## 柏崎刈羽原子力発電所における平成 19 年新潟県中越沖地震時に取得された地震観測データの分析及び基準地震動に係る報告書の見直しについて（概要）

平成 20 年 9 月 22 日  
東京電力株式会社

図2 F - B断層 断層長さの評価結果

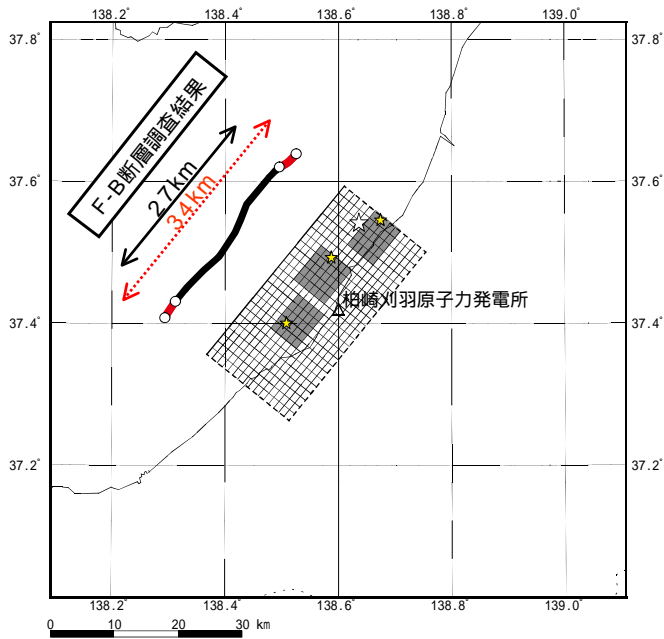
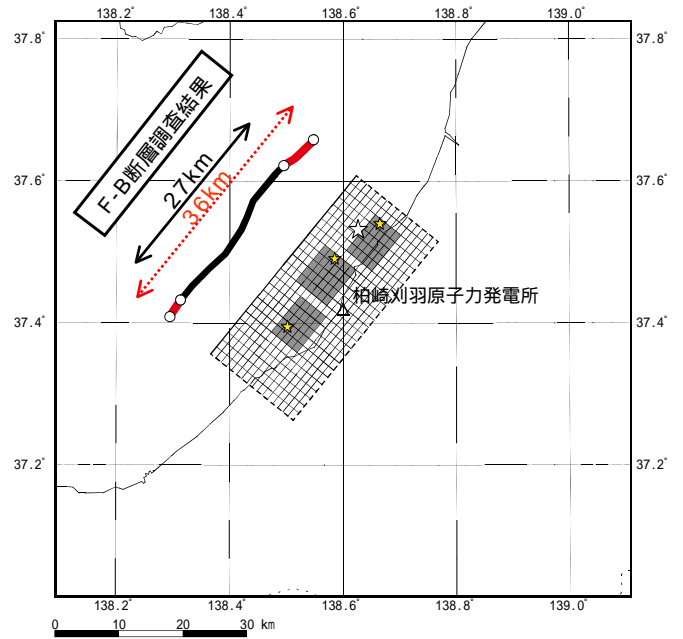
また、F - B 断層の断層長さ 34km とした前回の評価結果と、36km とした今回の評価結果を比較したものを図 2 に、長岡平野西縁断層帯の傾斜角を 50° とした前回の評価結果と、傾斜角を 35° とした今回の評価結果を比較したものを図 3 に示す。

前回の評価  
(断層長さ 34km)

今回の評価  
(断層北端を延長した断層長さ 36km)

今回は、「柏崎刈羽原子力発電所敷地周辺海域及び陸域の活断層に対する耐震・構造設計小委員会合同WGの検討状況の整理（案）」（平成 20 年 8 月 26 日、原子力安全・保安院）を踏まえ、F - B 断層の断層長さとして、活断層評価における断層長さの不確かさを考慮して、約 36km とすることとした。

図3 長岡平野西縁断層帯 傾斜角の評価結果

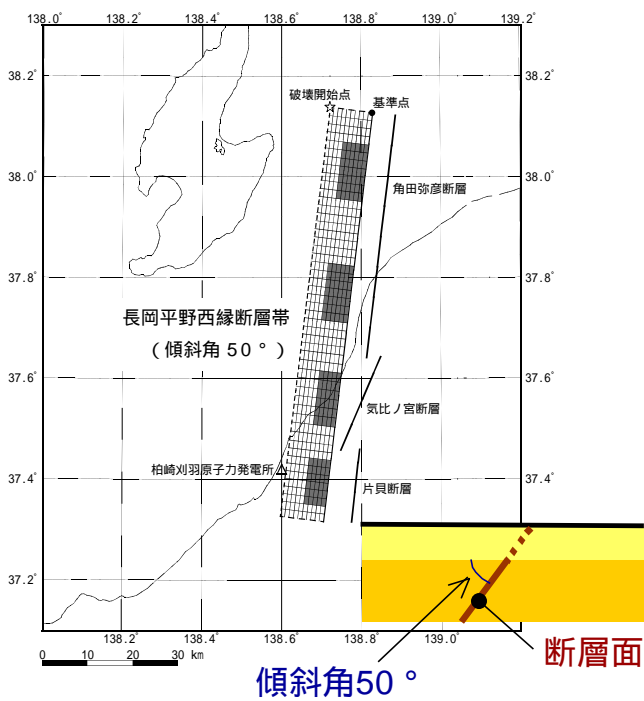
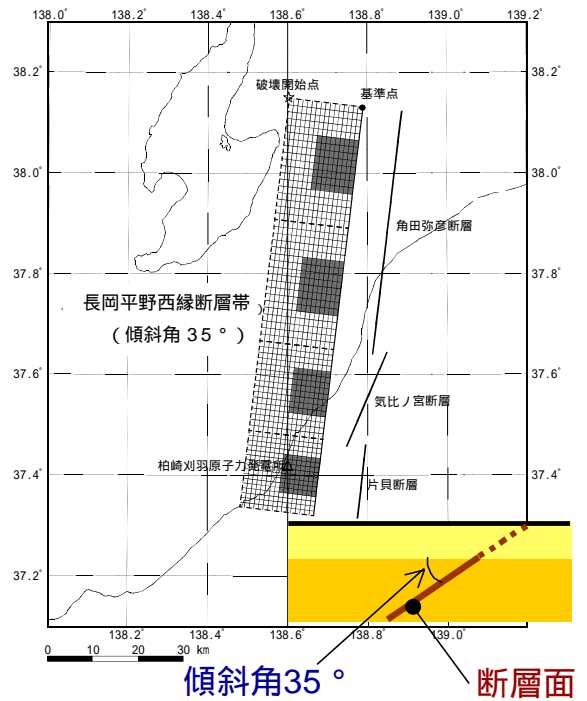
前回の評価  
(傾斜角 50°)

今回の評価  
(傾斜角 35°)

今回は、委員会における審議内容等を踏まえた上で、「検討用地震による地震動の評価における震源モデルの不確かさの考慮について」(平成 20 年 9 月 4 日、原子力安全・保安院)に基づき考慮する不確かさの整理を行い、断層長さを 91km と評価した上で断層傾斜角の不確かさとして中越沖地震の知見に基づき 35° とするケースを追加して考慮することとした。

図4 1号機と5号機における基準地震動応答スペクトル

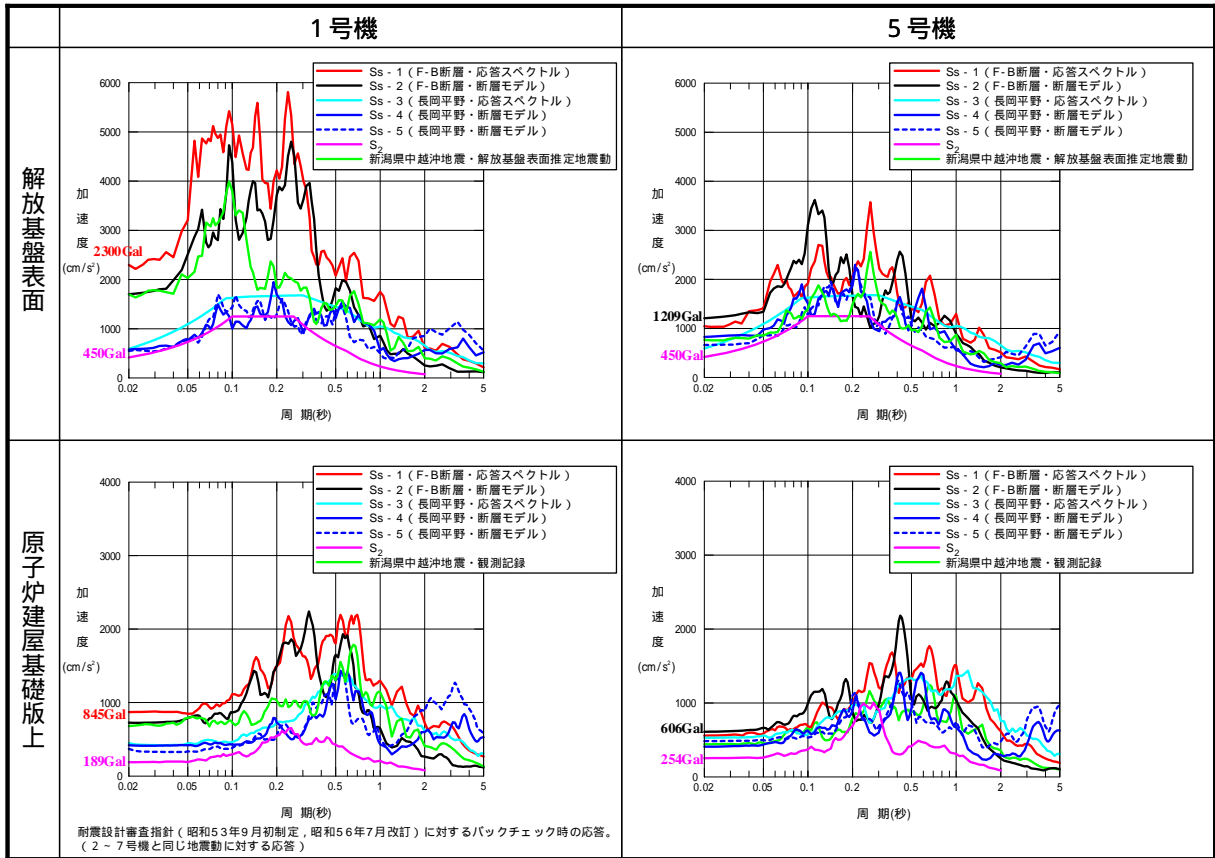
H20.9.26訂正：当初掲載時、図中の 印の箇所の表記に誤りがありました。お詫びして訂正いたします。  
 誤)「解放基盤表面推定地震動」 正)「観測記録」
